Gegenstand: Hard- und Softwareupdate

Betroffen: E1 Antares, Werknummern 01 bis 75E55, 900, 901

Datum: 22.12.2012

Soft- and hardware Update 1/2012

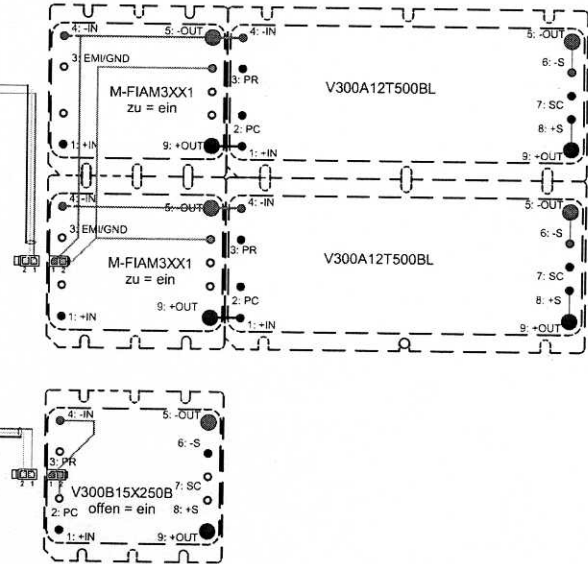
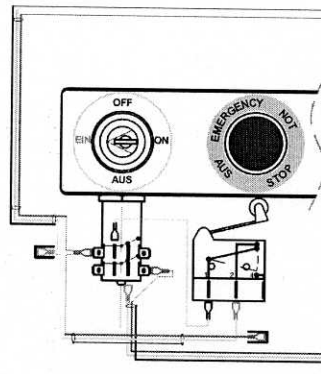
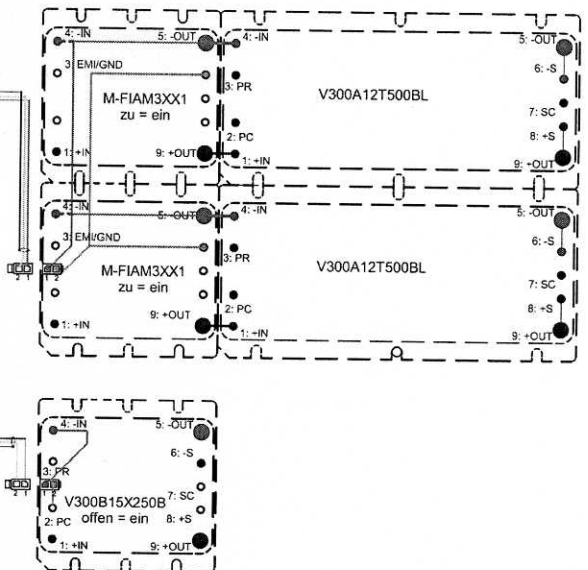
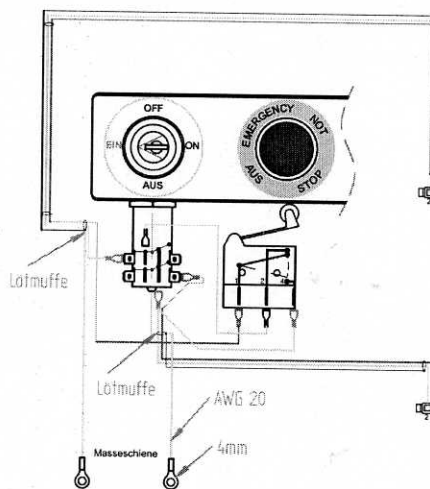
Bisherige Zustand

Nach TM 904-3
